改善箇所説明図

不具合発生箇所

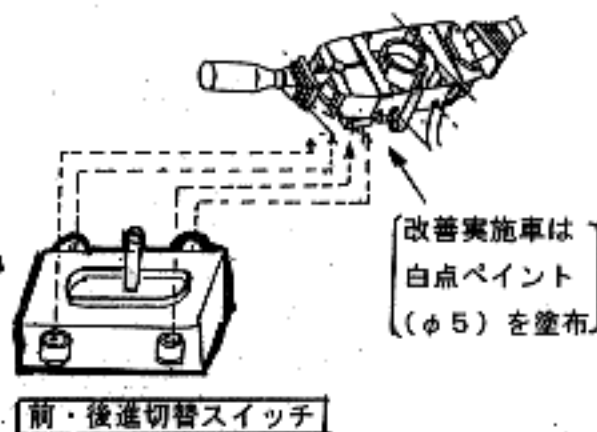
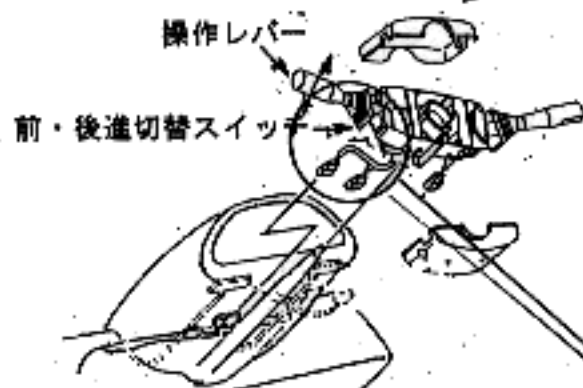
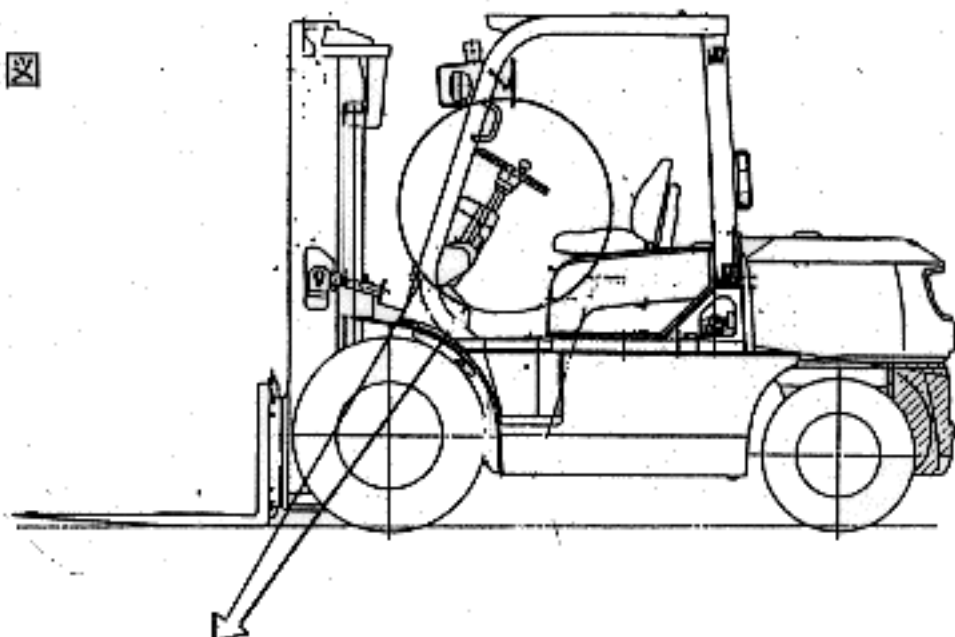
動力伝達装置の前・後進切替レバーにおいて、当該レバー内部の前・後進切替スイッチに製造不良のものがあり、そのままの状態で使用を続けると、当該レバーが中立の位置にもかかわらず、後進側の電気回路が通電可能な状態になり、後進警告音を無視して原動機を始動すると、最悪の場合、車両が後進する恐れがある。

全車両 当該前・後進切替スイッチを良品に交換する。

注：  は、交換部品を示す。

識別：前・後進切替スイッチの下部に白色ペイント（φ5）を塗布する。
